ВНЕШНИЕ РАЗЛИЧИЯ НАТЯЖНЫХ РОЛИКОВ ДЛЯ АВТОМОБИЛЕЙ КОНЦЕРНА «ФОЛЬКСВАГЕН»

ТЕХНИЧЕСКАЯ ИНФОРМАЦИЯ NR. 1024

Илл. 1: Улучшенное покрытие поверхности скольжения – здесь для примера приведено изделие с № арт. 55736

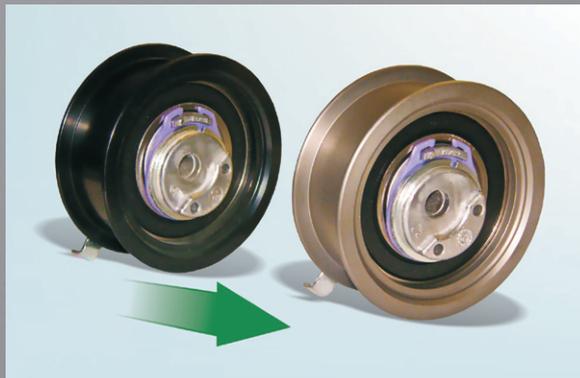
В рамках постоянного совершенствования нашей продукции было изменено покрытие рабочих колец данных натяжных роликов.

Новая поверхность по сравнению со старой обладает повышенной стойкостью.

На переходном этапе возможно наличие смешанных складских запасов обеих модификаций. Обе модификации соответствуют техническим спецификациям и могут применяться без каких-либо ограничений.
